ECE/TRANS/WP.29/GRE/57
6 July 2007

**ДОКЛАД РАБОЧЕЙ ГРУППЫ ПО ВОПРОСАМ ОСВЕЩЕНИЯ И СВЕТОВОЙ
СИГНАЛИЗАЦИИ О РАБОТЕ ЕЕ ПЯТЬДЕСЯТ СЕДЬМОЙ СЕССИИ
(Женева 26-30 марта 2007 года)**

Рис. 1 - Основные чертежи"

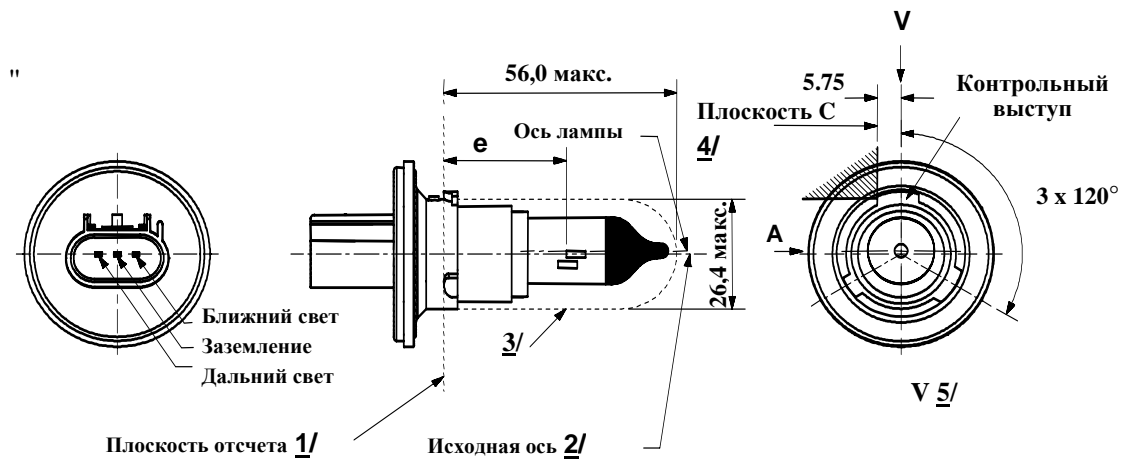
9. GRE также приняла документ ECE/TRANS/WP.29/GRE/2007/13 с указанными ниже поправками и поручила секретариату представить измененное предложение WP.29 и AC.1 для рассмотрения на их сессиях в ноябре 2007 года в качестве проекта дополнения 30 к поправкам серии 03 к Правилам № 37.

Спецификация HS6/1, рис. 1, исправить следующим образом:
